CCR-VIA -- COMITATO DI COORDINAMENTO REGIONALE PER LA VALUTAZIONE D'IMPATTO AMBIENTALE

Giudizio n° 4197 Del 28/03/2024
Prot. n° 23/0512935 Del 20/12/2023

Oggetto: Ampliamento di un impianto di messa in riserva (R13) e recupero (R5) di rifiuti speciali non pericolosi

Tipo procedimento: Verifica di assoggettabilità a VIA ai sensi dell'art. 19 del D.Lgs. 152/06 e ss.mm.ii.

Figura 19: stralcio PRG con individuazione dell'area di intervento

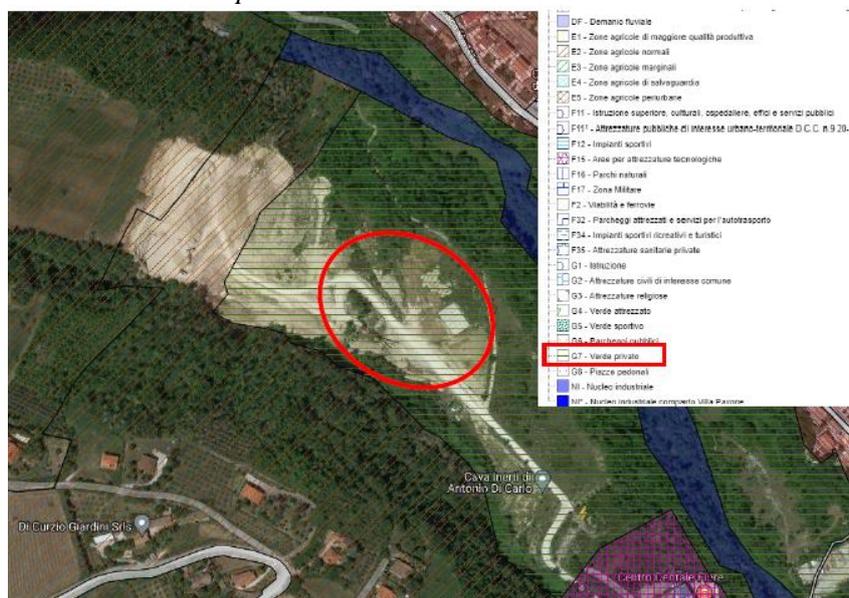
Rilevato che l’impianto ricade in area G7 di tutela ambientale a verde privato del PRG del Comune di Teramo;

Ritenuto che in via preliminare sia necessario verificare la compatibilità dell’intervento con la pianificazione sovraordinata (PRG, PAI, PTCP e PRGR) anche al fine di valutare la procedibilità dell’attuale richiesta di ampliamento;

- 1. aggiornare le planimetrie di inquadramento rispetto alla pianificazione vigente, indicando esattamente il perimetro dell'impianto e dando evidenza della conformità con la pianificazione sovraordinata;**
- 2. modificare la proposta progettuale prevedendo idonea impermeabilizzazione (massetto in calcestruzzo) delle superfici sottese dall'impianto di trattamento dei rifiuti che dovranno essere asservite all'impianto di prima pioggia;**
- 3. specificare se l'impianto è connesso con l'attività della cava limitrofa e prevedere una idonea recinzione ai sensi del DM 5/2/1998 e ss.mm.ii.;**
- 4. aggiornare lo studio di impatto acustico, quello delle polveri e le considerazioni relative al traffico indotto, tenendo conto dell'effetto cumulo con l'adiacente cava e di quanto indicato in premessa.**

Figura 12: stralcio PAI - carta geomorfologica (fonte: Geoportale Regione Abruzzo)

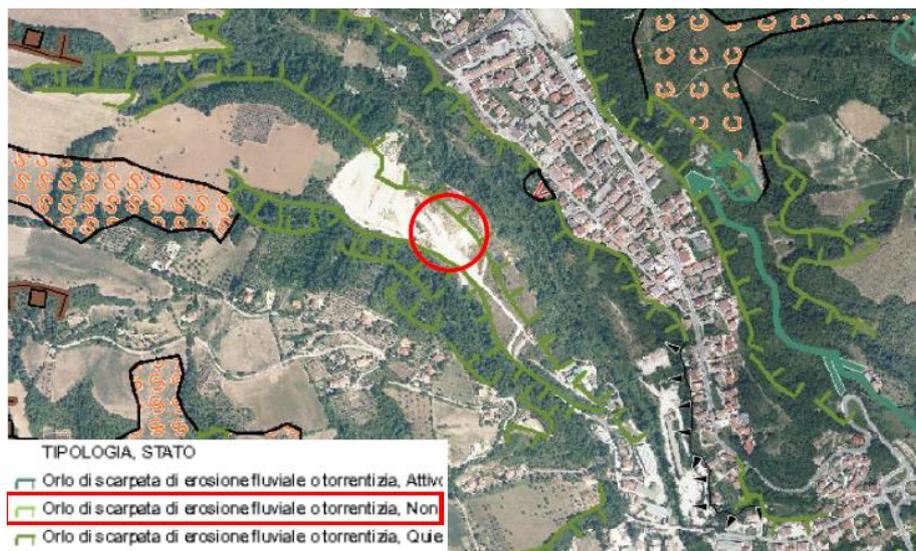
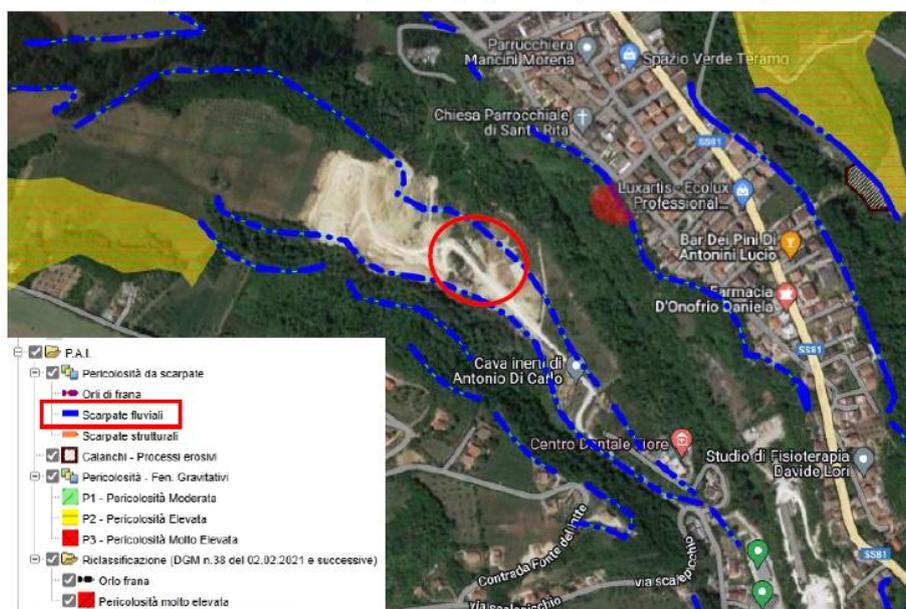
Considerato che nei pressi del sito sono presenti dei graficismi di pericolosità da scarpata ai sensi del vigente PAI, e ritenuto necessario che il progetto venga inquadrato in relazione alle fasce di rispetto di dette scarpata individuate dal Comune con apposito atto;

Richiamato il criterio “*Tutela da dissesti e calamità*” di cui al Piano Regionale Gestione Rifiuti, approvato con D.C.R. n. 110/8 del 02/07/2018, che prevede un livello di prescrizione di tutela integrale per le aree ricadenti all’interno del vincolo di scarpata PAI;

Figura 17: stralcio carta della vulnerabilità intrinseca all'inquinamento degli acquiferi

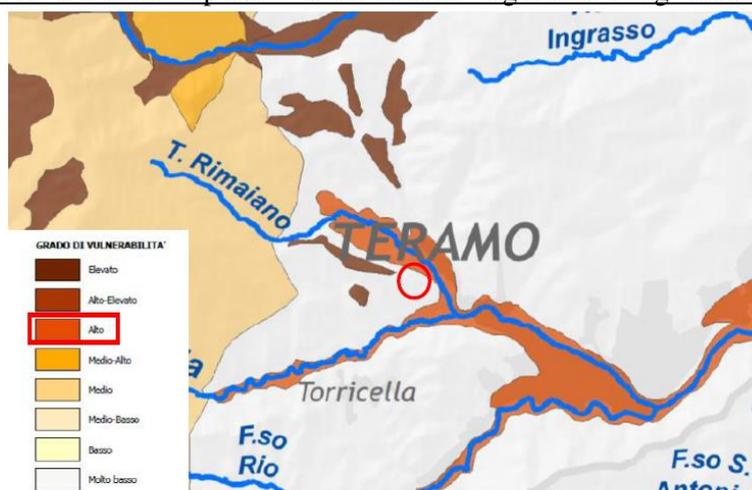
Considerato che l’impianto ricade in una zona con un grado di vulnerabilità della falda “Alta”, per la quale il PRGR assegna un livello di prescrizione penalizzante a magnitudo attenzione;

Ritenuto che l’impermeabilizzazione prevista nell’area sottesa dall’impianto di trattamento dei rifiuti, costituita da teli impermeabili, non garantisce la protezione delle acque sotterranee e del suolo/sottosuolo anche in virtù del grado di vulnerabilità della falda e dell’attività svolta;

Figura 24: Planimetria emissioni e legenda.

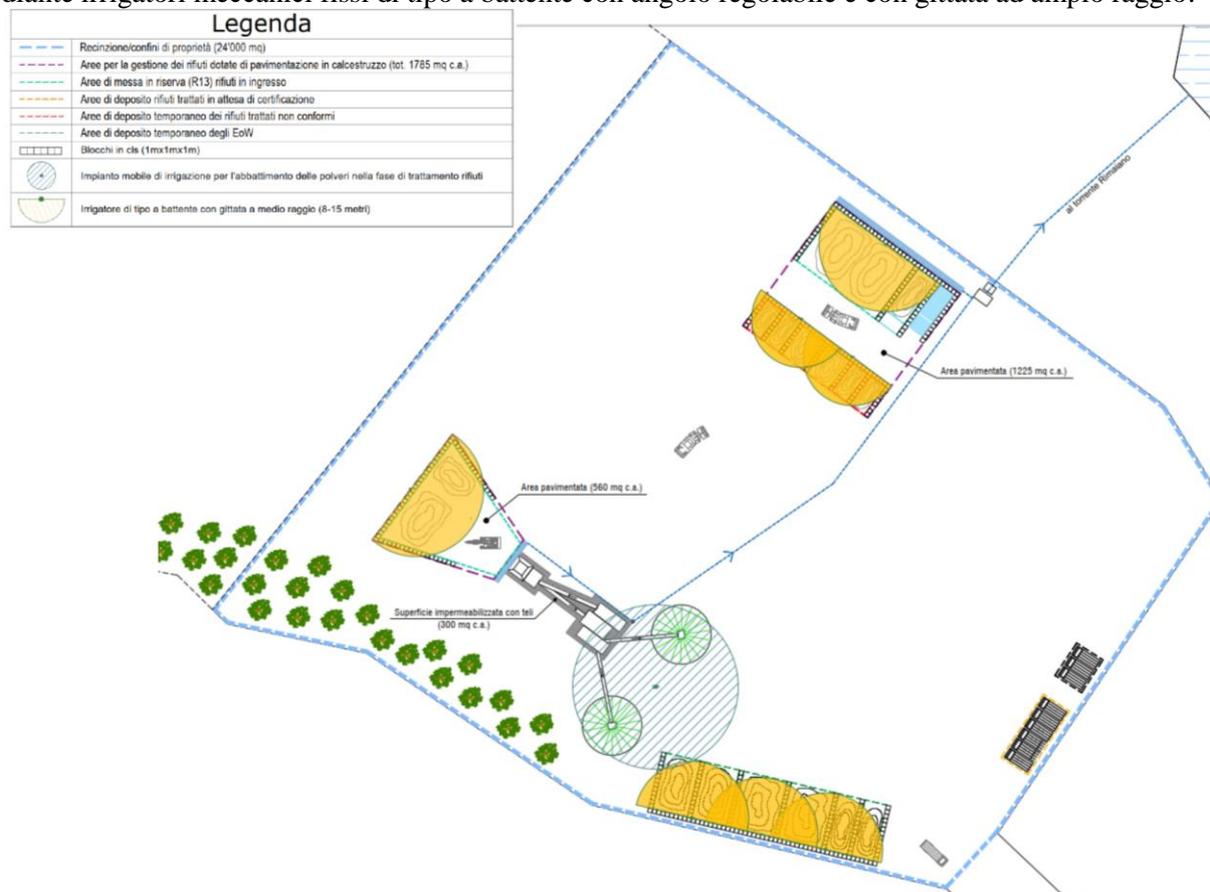
Vista la valutazione di impatto delle emissioni diffuse di polveri e ritenuto che:

- lo studio non specifica le fasi di trattamento necessarie, e questo non consente di comprendere se tutti i contributi sono stati analizzati;
- non è chiara la scelta effettuata dei coefficienti utilizzati per il calcolo dei diversi contributi;
- non è indicato se la strada per accedere all’impianto sia o meno asfaltata né la lunghezza della stessa; qualora la strada non fosse asfaltata, occorre considerare anche il contributo legato al transito dei mezzi su strade non asfaltate;
